Bebauungsplan Rw 343/22 "SO Photovoltaikanlage Hochwald"

Auswertung der Beteiligung der Behörden und sonstigen Träger öffentlicher Belange und Abwägung der Stellungnahmen

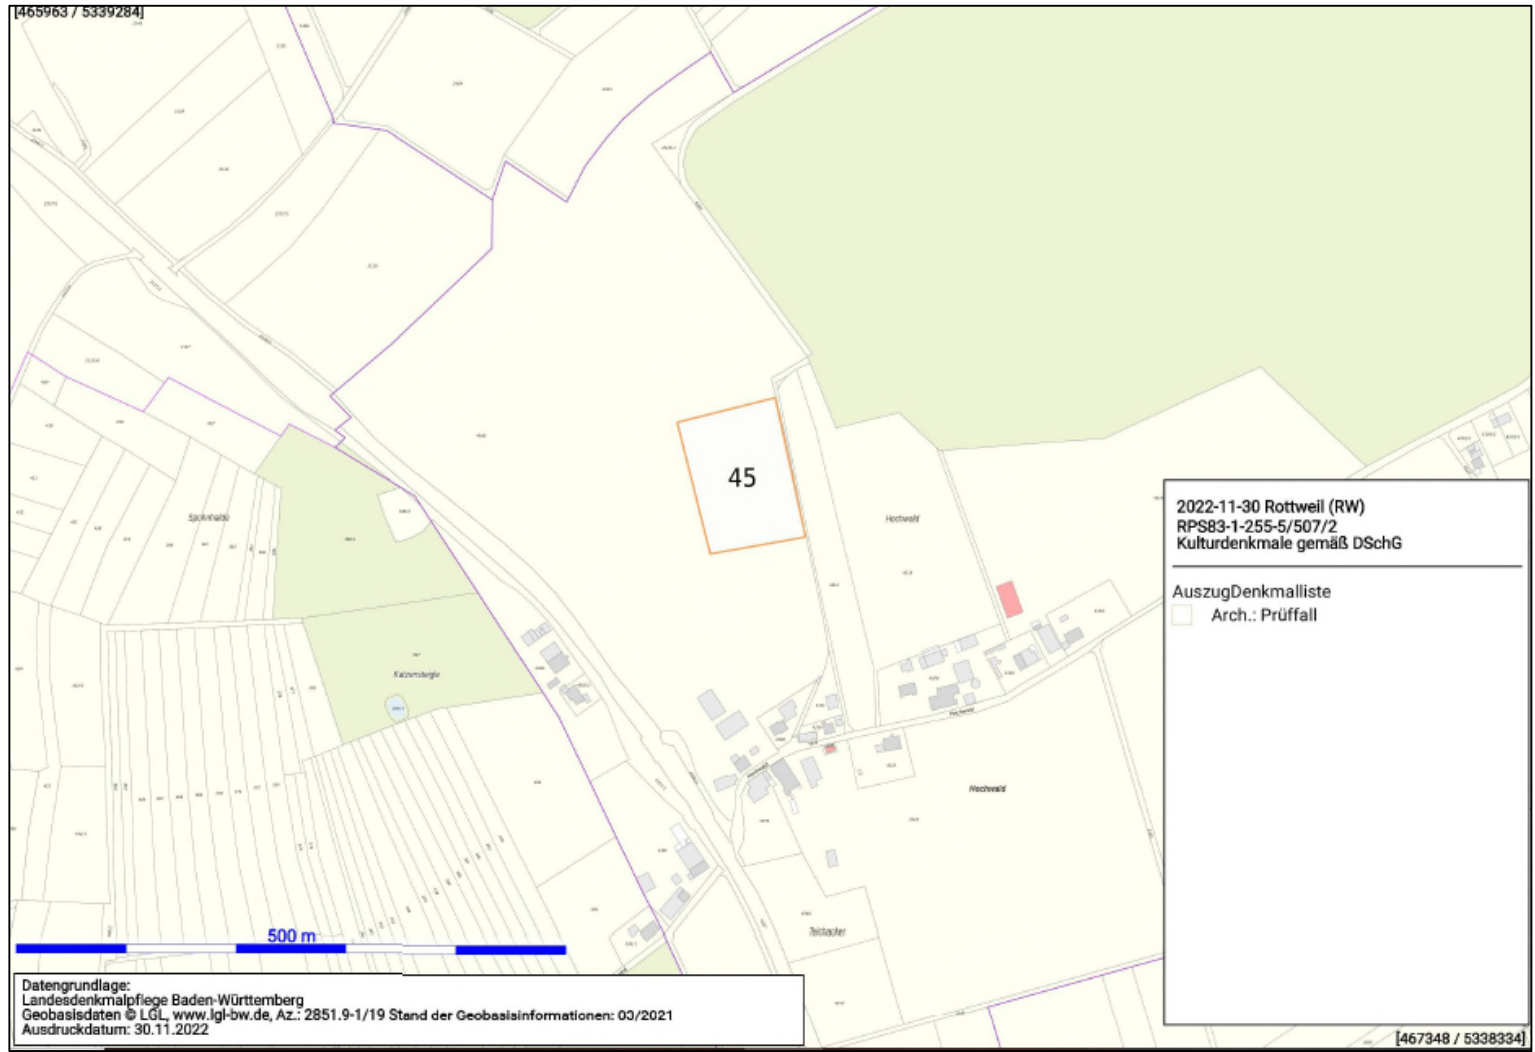
Vor diesem Hintergrund wird seitens der höheren Forstbehörde dringend empfohlen, zu den geplanten PV-Anlagen einen Waldabstand von mindestens 30 m einzuhalten.

Entsprechende Festsetzungen sind bereits dem Umweltbericht sowie der Planzeichnung zum Bebauungsplanentwurf zu entnehmen.

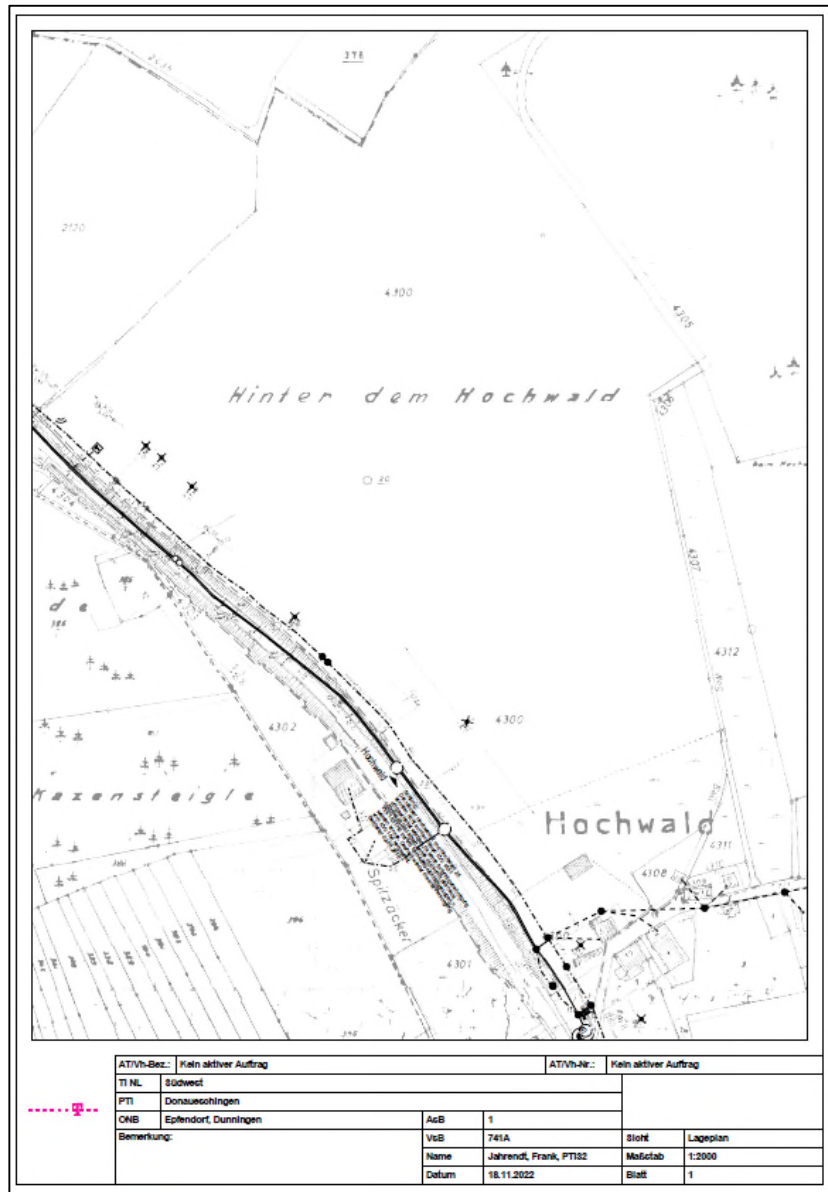
| 8 | Telekom Deutschland GmbH | 18.11.2022 |
|----------------------------|--|---------------------------|
| I. | <p>Die Telekom Deutschland GmbH (nachfolgend Telekom genannt) - als Netzeigentümerin und Nutzungsberechtigte i. S. v. § 125 Abs. 1 TKG - hat die Deutsche Telekom Technik GmbH beauftragt und bevollmächtigt, alle Rechte und Pflichten der Wegesicherung wahrzunehmen sowie alle Planverfahren Dritter entgegenzunehmen und dementsprechend die erforderlichen Stellungnahmen abzugeben. Zu der o. g. Planung nehmen wir wie folgt Stellung: gegen die Aufstellung des Bebauungsplanes haben wir keine Einwände, möchten jedoch auf folgendes hinweisen: im Planbereich befinden sich keine</p> | <p>Kenntnisnahme.</p> |

| | <p>Telekommunikationslinien der Telekom, wie aus beigefügtem Plan ersichtlich wird.</p> <p>Je nach Bedarf des geplanten Bauprojektes sind mehr oder weniger Telekommunikationsinfrastruktur notwendig. Günstigenfalls ist nur eine Hauszuführung notwendig, die vom Bauherren bei unserem Bauherrenservice zu beantragen ist.</p> <p>Der/die Bauherren mögen sich bitte rechtzeitig vor Baubeginn über unser Internetportal des Bauherrenservice oder unserem Eingangstor für die Hauszuführungen melden.</p> | |

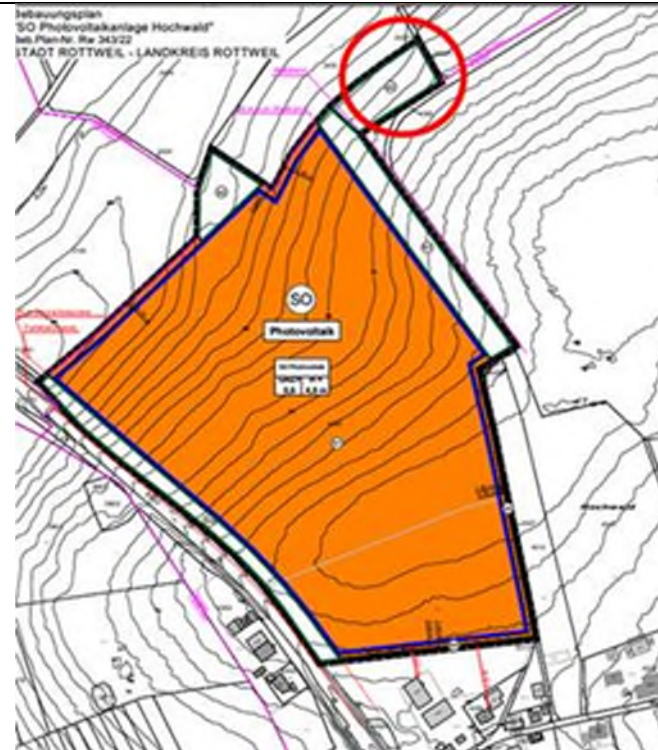
| 20 | Lokale Agenda 21 Rottweil | 07.12.2022 |
|---------------------|---|---|
| | <p>I. Zum Bebauungsplan senden wir Ihnen folgende Stellungnahme zu:</p> <p>Wir begrüßen es sehr, dass dieser Bebauungsplan die Voraussetzung schafft, eine PV-Freiflächenanlage zu errichten. Wir benötigen dringend mehr Erneuerbare Energien. Nur so können wir die vereinbarten Klimaschutzziele einhalten. Leider ist in diesem Bebauungsplan nicht berücksichtigt, dass im FNP 2012, 7.Änderung zum Teilflächennutzungsplan „Windenergie“ die dort ausgewiesene Windkraft-Eignungsfläche Nr. 19a „Hochwald I“ nicht berücksichtigt ist (s.A.). Durch diesen BPl wird der Bau eines Windrads an diesem Standort ausgeschlossen. Auf diesem Standort kann mit einem Windrad die gleiche Strommenge erzeugt werden wie mit der gesamten projektierten PV-Anlage. Eine gemeinsame Nutzung von Wind und Sonnenenergie an einem Standort ist sehr wirtschaftlich, da Synergieeffekte wie z.B. gemeinsame Stromanbindung möglich sind.</p> <p>Auf jeden Fall ist es auszuschließen, dass durch den BPl die ausgewiesene Windkraft-Eignungsfläche Nr. 19b „Hochwald II“ verhindert wird.</p> | <p>Mit der 7. Änderung des Flächennutzungsplanes 2012 am 29.06.2012 wurde die Teilfortschreibung des Flächennutzungsplanes für das Thema Windenergie mit der Zielsetzung der positiven Ausweisung von Konzentrationszonen (Vorrangzonen) für die Windkraftnutzung sowie der Ausschlusswirkung der Restflächen für das gesamte Gebiet der Verwaltungsgemeinschaft Rottweil, eingeleitet. Es sollte ein schlüssiges gesamtträumliches Planungskonzept erstellt werden.</p> <p>Für den Bereich Hochwald haben sich zwei Flächen erwiesen 19a und 19b, die jedoch auch Einschränkungen aufwiesen:</p> <ul style="list-style-type: none"> - Hochwald (Nr. 19 a und Nr. 19 b, Gemarkung Rottweil, Dunningen, Villingendorf) jeweils kleine Flächen, nur in Zusammenhang mit den Ausweisungen der Nachbarverwaltungsgemeinschaften. |

| | | <p>Damit durch diesen Bebauungsplan eine mögliche Nutzung von Windkraftanlagen (Nr. 19a „Hochwald I“) aus planungsrechtlicher Sicht nicht ausgeschlossen wird, wird der Bereich im Nordosten (M2) aus dem Bebauungsplan entfernt. Die Eignungsfläche Nr. 19b Hochwald II befindet sich außerhalb des Geltungsbereiches des Bebauungsplanes und wird nach § 35 BauGB beurteilt.</p> <p>Der Bebauungsplan wird zur Offenlage dahingehend geändert.</p> |

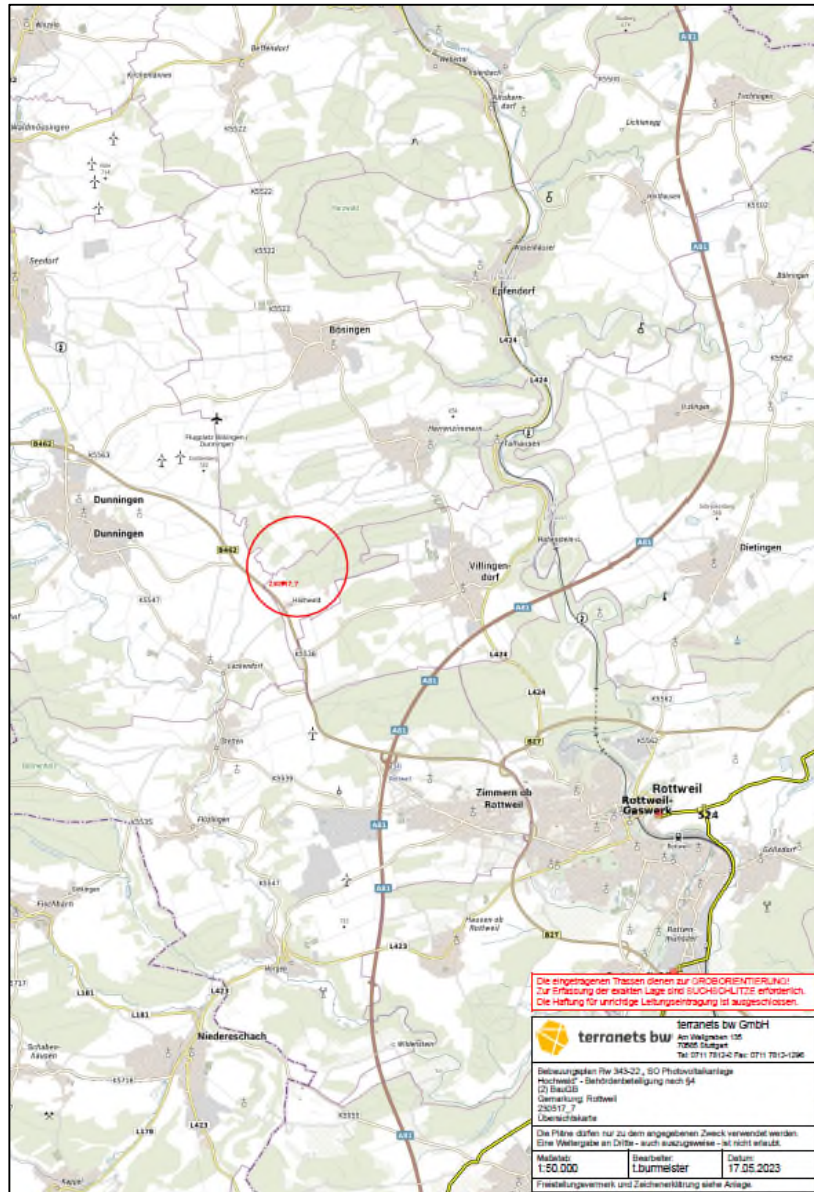
| | <p>In dem bezeichneten Gebiet (gilt nur für rot markierten Bereich) liegen keine Anlagen der terranets bw GmbH, so dass wir von dieser Maßnahme nicht betroffen werden.</p> <p>Um eine schnellstmögliche Antwort zu erhalten, nutzen Sie bitte den Link zur kostenlosen BIL Online-Leitungsauskunft: www.bil-leitungsauskunft.de</p> | |
